FAG INFORMACIÓN DE SERVICIO

RIU 566425.# y 566283.#

Nota sobre el montaje

Modelo: Repair Insert Unit (RIU)

Figura 1: Diferencias de las versiones de FAG (izquierda) y OES (derecha)

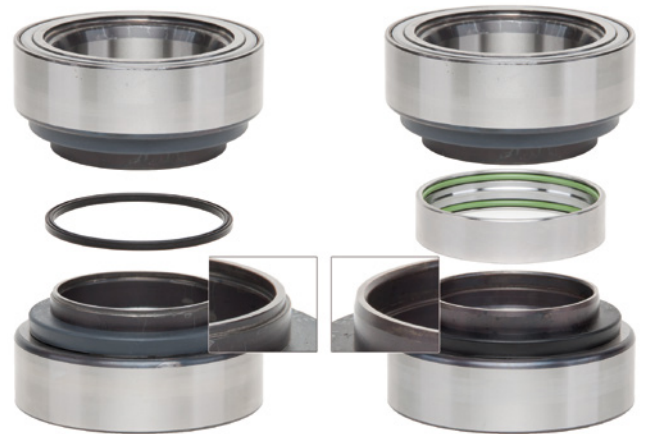
Los rodamientos de buje compactos (RIU) mencionados anteriormente muestran ligeras diferencias visuales con respecto referencia a la pieza de repuesto original. Están condicionados por la fabricación y no representan ningún daño.

Trasfondo técnico: En el cojinete de rueda original utilizado se disponen dos anillos de obturación (juntas tóricas) en un anillo metálico. Estos se introducen por las dos ranuras interiores durante el montaje. En la solución de reparación de FAG se dispone una junta tórica, que no está posicionada por un anillo metálico, sino que se introduce

en el montaje entre las dos mitades del cojinete de rueda. Esta junta cumple también todas las propiedades específicas de la aplicación, y simplemente presenta una forma constructiva diferente.

Cumplen las mismas propiedades y funciones. En caso de reparación, pueden sustituirse sin limitaciones por las originales.
